**FASE 2: CONSIDERACIONES SOBRE EL
ESTUDIO DE VIABILIDAD REALIZADO POR
EL AYUNTAMIENTO, ASPECTOS LEGALES Y
CARACTERÍSTICAS OBSERVADAS EN LAS
AGUAS SUBTERRÁNEAS EN LA PARCELA
MUNICIPAL (FRAILES, JAÉN)**

INFORME	Identificación: H.2. Reconocimientos y estudios Estudio sector balneario de Frailes (Jaén) H2.1.2005
	Fecha: 2004
TÍTULO FASE 2: CONSIDERACIONES SOBRE EL ESTUDIO DE VIABILIDAD REALIZADO POR EL AYUNTAMIENTO, ASPECTOS LEGALES Y CARACTERÍSTICAS OBSERVADAS EN LAS AGUAS SUBTERRÁNEAS EN LA PARCELA MUNICIPAL (FRAILES, JAÉN)	
PROYECTO Actualización y mejora del conocimiento de la hidrogeología de la provincia de Jaén, caracterización hidrogeológica de Parques Naturales y perímetros de protección, como asesoramiento a la Diputación Provincial (2004-2006).	
RESUMEN En el marco del Convenio de Colaboración establecido entre el IGME y la Diputación Provincial de Jaén, se viene desarrollando una serie de estudios hidrogeológicos como mejora del conocimiento de distintos sectores con interés hidrogeológico de la provincia de Jaén, junto a las labores complementarias de seguimiento de sondeos de explotación, calidad de las aguas subterráneas, ... * continuar al dorso en caso necesario

Rev

Figura 5. Localización de las catas realizadas en la parcela del Ayuntamiento.

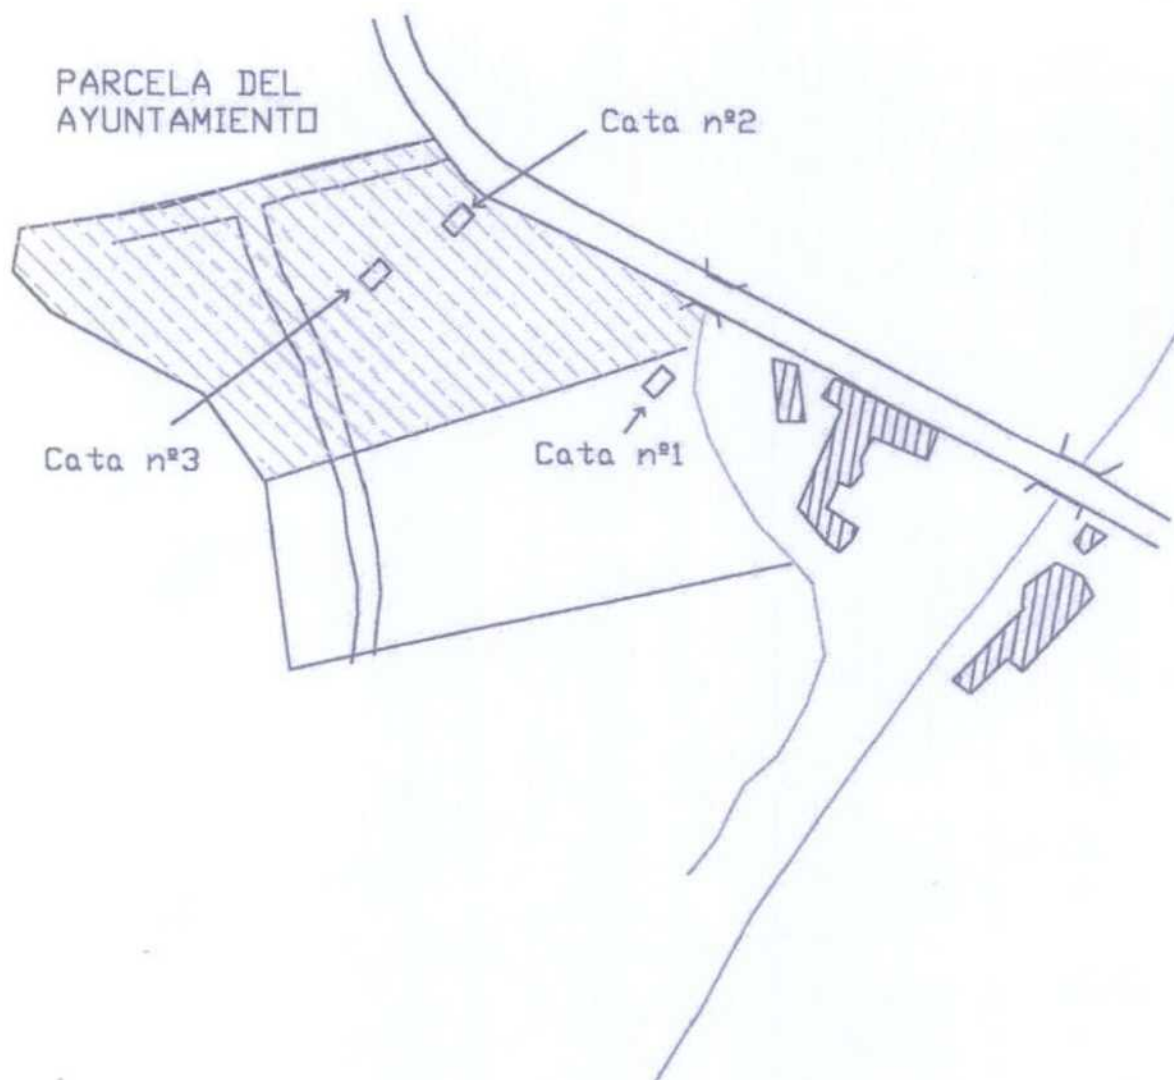
El Ayuntamiento de Frailes realizó en noviembre de 1998 dos catas en la parcela de su propiedad y una en la parcela vecina en el marco del estudio realizado (figuras 2 y 5). Estas catas se realizaron "para la identificación de los sedimentos y comprobación de su saturación en agua sulfhídrica" y alcanzaron los 6 m de profundidad.

Como se puede comprobar, la mayor parte de los parámetros analizados o medidos (conductividad, total de sólidos disueltos, calcio, magnesio, bicarbonatos, amonio y sulfatos) son los más altos de todo el aluvial en las catas 1 y 2; estas aguas son de composición sulfatada cálcica y presentan el característico olor que produce el sulfhídrico. El resto de parámetros presentan valores también altos. La composición del agua de la cata 3 es bicarbonatada cálcica y los parámetros analizados son inferiores a los determinados en las otras catas.

En el sondeo realizado en el estudio del Ayuntamiento se tomó una muestra para su análisis en el año 2001, como ya se ha mencionado anteriormente. Hay diferencias importantes en los resultados obtenidos respecto a los de las catas, que en principio no tienen justificación si se tiene en cuenta la escasa distancia existente; en alguno de estos parámetros el valor obtenido tiene un valor intermedio al determinado en las tres catas. Hay algunos parámetros, al igual que en el estudio del Ayuntamiento, especialmente altos (sulfatos, magnesio, hierro, y manganeso). Sin embargo, destacan los valores obtenidos de nitritos y amonio, que indican la existencia de contaminación, en principio. En concreto los valores obtenidos son:
